KELIŲ PROJEKTŲ KELIŲ SAUGUMO AUDITO VERTINIMO KOMISIJOS POSĖDŽIO PROTOKOLAS

DARBOTVARKĖS KLAUSIMAS	PRANEŠĖJAS	VEIKSMAS	LAIKAS
Krašto kelio Nr. 140 Kaunas-Zapyškis-Šakiai sankryžos, esančios 11,833 km, kapitalinio remonto projekto kelių saugumo auditas		Priimti sprendimus dėl kelių saugumo audito pasiūlymų įgyvendinimo ar (ir) siūlyti kitus alternatyvius eismo saugą užtikrinti padedančius įgyvendinti sprendimus.	15:00

SVARSTYTA: Krašto kelio Nr. 140 Kaunas-Zapyškis-Šakiai sankryžos, esančios 11,833 km, kapitalinio remonto projekto kelių saugumo audito išvados.

Vaizdas iš nežymėtos perėjos, kurioje kelio ženklas Nr. 407 riboja matomumą:

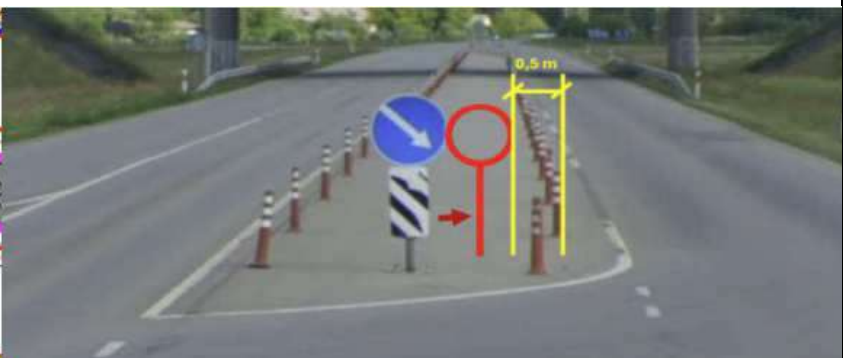
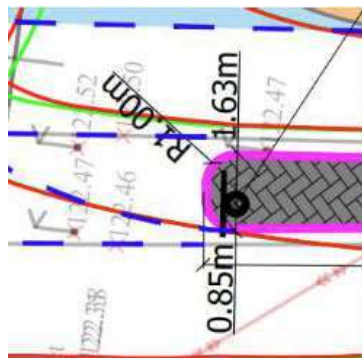
sankryžų ir nežymėtų perėjų saugos salelės netinkamai įrengti keli ženklai gali riboti matomumą transporto priemonių vairuotojams ir pažeidžiamiesiems eismo dalyviams. Galimi eismo įvykiai atliekant kairiojo posūkio manevrus, kurių rūšis – susidūrimas. Taip pat ties nežymėtomis perėjomis galimi eismo įvykiai, kurių rūšis – užvažiuavimas ant pėsčiojo ar susidūrimas įvažiuojant į galą.

siūlome saugos salelėje kelio ženklą Nr. 407 įrengti 0 dydžio ir tokiaame aukštyje, kad ženklai neužstotų salelėje stovinčių pažeidžiamų eismo dalyvių ar kelių važiuojančių transporto priemonių. Taip pat **siūlome** kelio ženklą Nr. 407 perkelti į dešinę pusę, išlaikant 0,5 m atstumą (gabaritą) iki salelės krašto. Taip užtikrinamas geresnis matomumas transporto priemonėms, atliekančioms kairįjį posūkį.

- Vertinimo komisija, išanalizavusi ir įvertinusi pateiktą informaciją apie nagrinėjamą objektą:
 - 1.1. pritarė pastabai ir iš dalies pasiūlymui Nr. 1 - nutarta numatyti 1 dydžio kelio ženklus;

kai kuriose vietose nenumatyti taktiliniai indikatoriai:

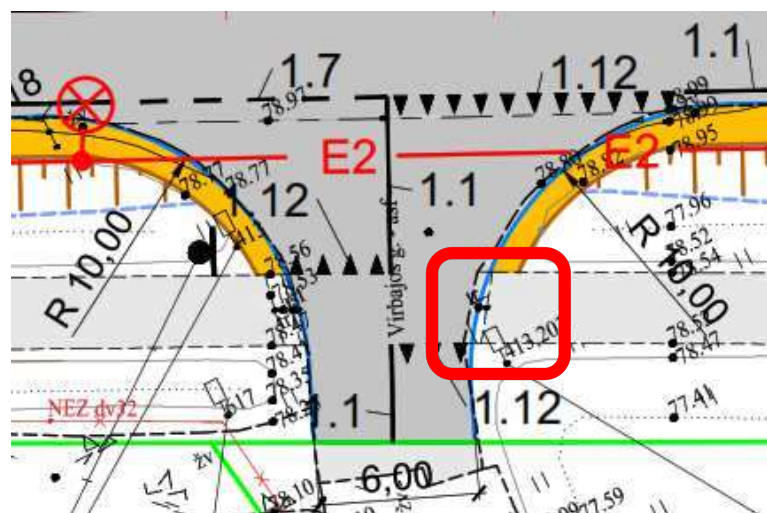
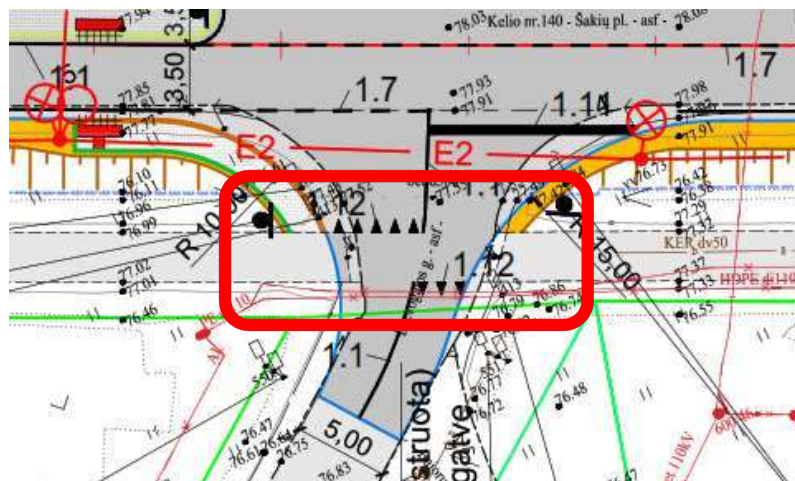
- pakoregavus šalutines gatves nenumatyta atstatyti esamų taktilinių indikatorių.

- visame audituojamame objekte siūlome numatyti taktilinius indikatorius pagal tipines schemas visose vietose, kuriose reikia įrengti ir nukreipiančius bei perspėjančius elementus tam, kad regos negalią turintys žmonės būtų įspėti apie krypties pasikeitimą ar galimą tako išsišakojimą, traukos objektus, šaligatvio pabaigą ir kt.

- 1.2. pritarė pastabai ir pasiūlymui Nr. 2;
 - 1.3. pritarė pastabai ir pasiūlymui Nr. 3. Jei matomumo sąlygų užtikrinti nepavyks apgenint ar pašalinant medžius ar kitas kliūtis, nuspręsta Dievogalos g. prieš projektuojamą pėsčiųjų ir dviračių taką numatyti apskritiminės formos greičio mažinimo kalnelį, o kitose sankryžose ir nuvažose prieš projektuojamą pėsčiųjų ir dviračių taką numatyti kelio ženklus Nr. 203 „Duoti kelią“ su lentelę Nr. 856 „Dviračių eismas“;

Esamoje situacijoje:

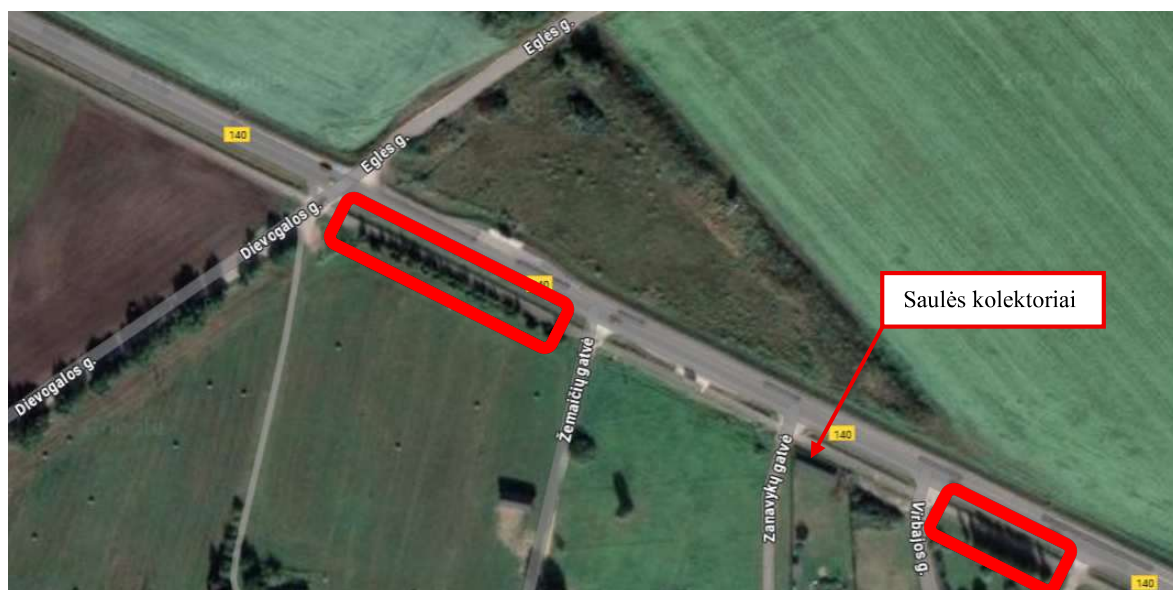
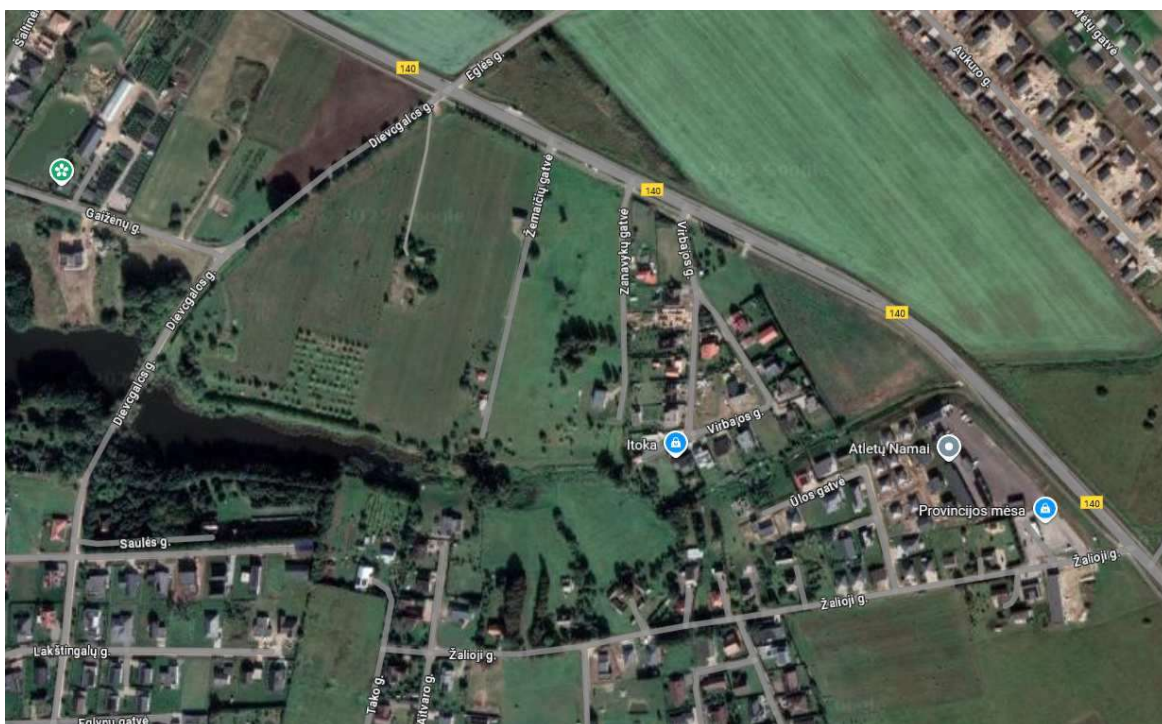
dēļ medžiu apriboto matomuma padidēja rizika eismo įvykiu, kuomet užvažiujama ant pažeidžiamu eismo dalyviu, arba susidūrimai su kitomis transporto priemonėmis.

siūlome ties sankryžą, pėsčiųjų ir dviračių takais, kur yra apribotas matomumas, šalia gatvės augančius medžius pašalinti. Kitu atveju, siūlome numatyti papildomas eismo saugą gerinančias priemones (pavyzdžiui, sferinius kelio veidrodžius, kelio ženklus, greičio ribojimą, įspėjamąjį ženklinį).

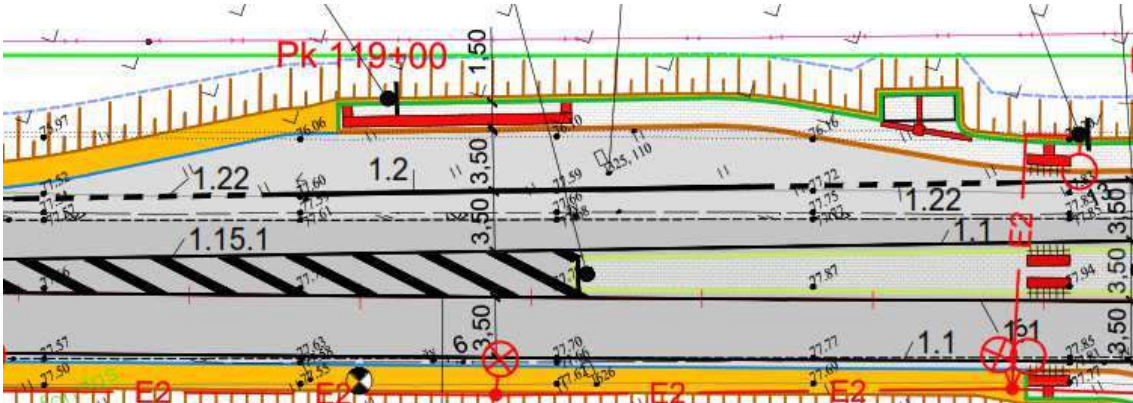
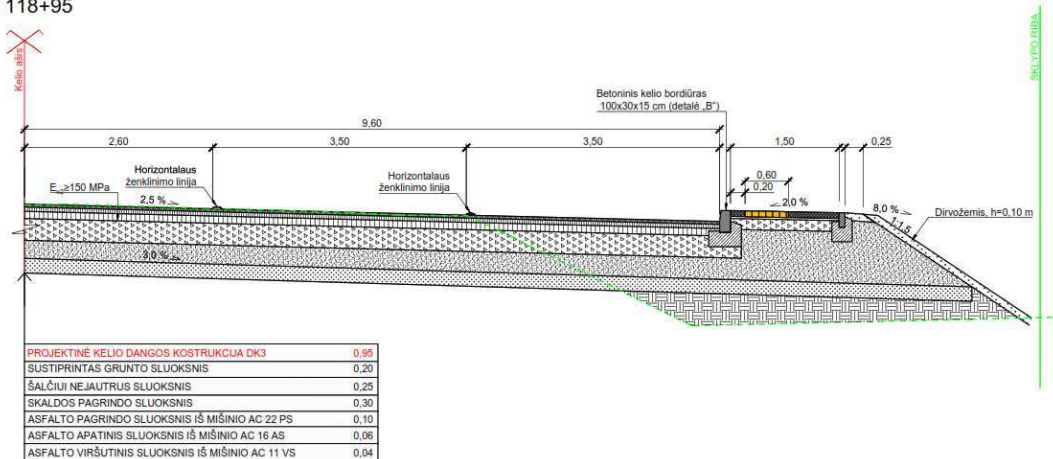
plati važiuojamoji dalis skatina važiuoti greičiau bei tikėtinas chaotiškas eismas ir neleistini manevrai, ypač esant blogoms matomumo sąlygoms (pvz., esant rūkui ar sningant).

siūlome sumažinti dešiniojo posūkio spindulius. Esant poreikiui užtikrinti sunkiojo transporto pravažiuojamumą, siūlome numatyti papildomas dangas iš trinkelų (atgrindas).

- 1.7. nepritarė pastabai ir pasiūlymui Nr. 7. Pasiūlymui nepritarta, kadangi spinduliai nėra didesni nei rekomenduojami – poveikis eismo saugai bus nedidelis lyginant su rengimo ir priežiūros kaštais;

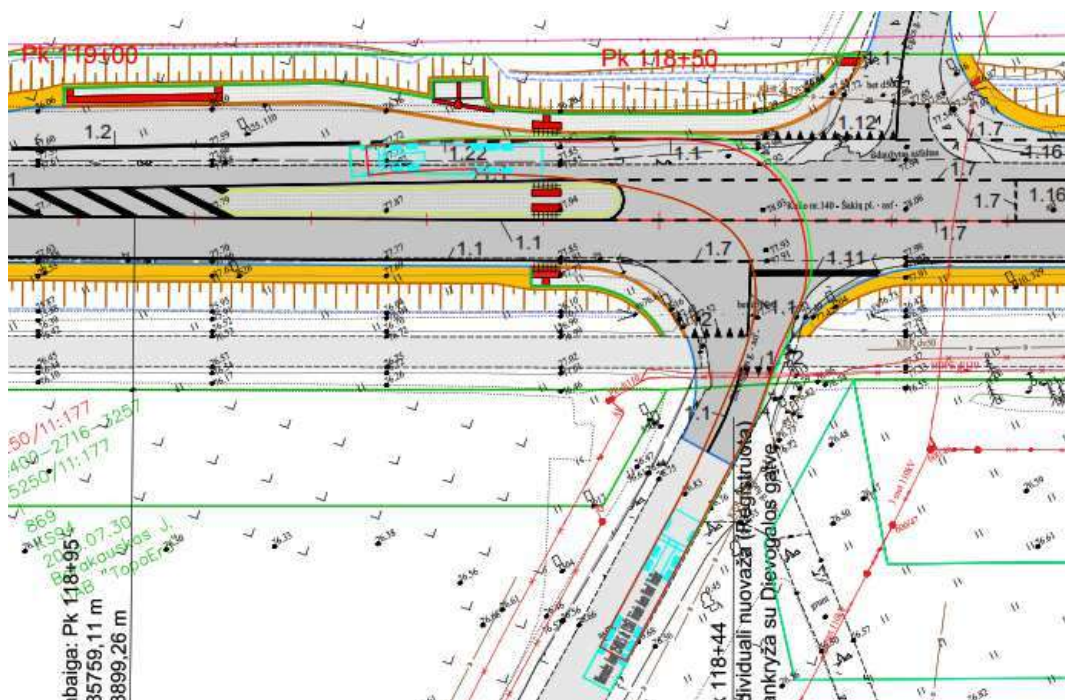
Pavyzdžiui į Dievogalos g. sukančios sunkiojo transporto priemonės trajektorija kertasi su priešingoje eismo juostoje stovinčia transporto priemone:

siūlome įvertinti projektinių transporto priemonių pravažiuojamumo patikrinimo rezultatus bei atitinkamai pakoreguoti sankryžos geometrinius parametrus.

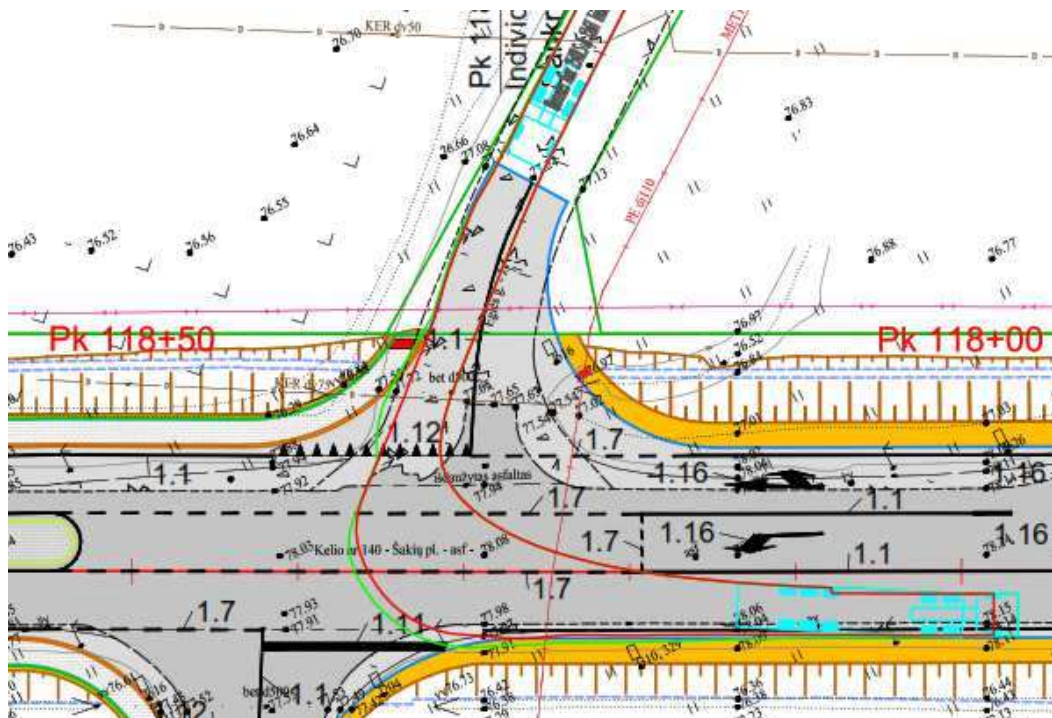
Iš Dievogalos g. sukančios sunkiojo transporto priemonės užvažiuoja ant iškiliuos saugos salelės:
